Blue Print

ADN12352, ADR162314

Nissan Qashqai 2013 > modello (J11), X-Trail 2014 > (T32)

Filtro carburante

Fig. 1 ADN12352

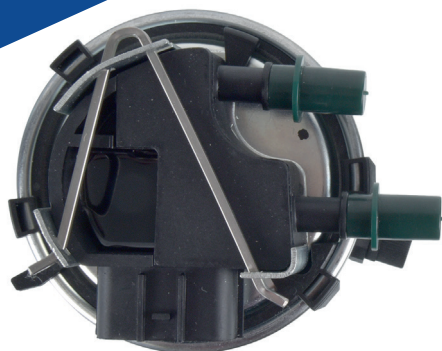
Sul display del cruscotto si accende la spia di presenza di acqua nel gasolio dopo che è stato sostituito il filtro carburante.

Durante la manutenzione è stato montato sul veicolo un filtro non appropriato. Ciò è dovuto a un cambio di specifiche con il sensore riscaldatore gasolio/presenza acqua installato nel filtro. Il problema riguarda i modelli Qashqai costruiti da agosto 2014 e nei modelli X-Trail costruiti da dicembre 2014.

Il filtro del carburante appropriato per i modelli Qashqai costruiti prima di agosto 2014 e per i modelli X-Trail costruiti prima di dicembre 2014 può essere identificato da un sensore di riscaldamento carburante/presenza acqua di **colore nero** integrato all'interno del filtro (Fig. 1).
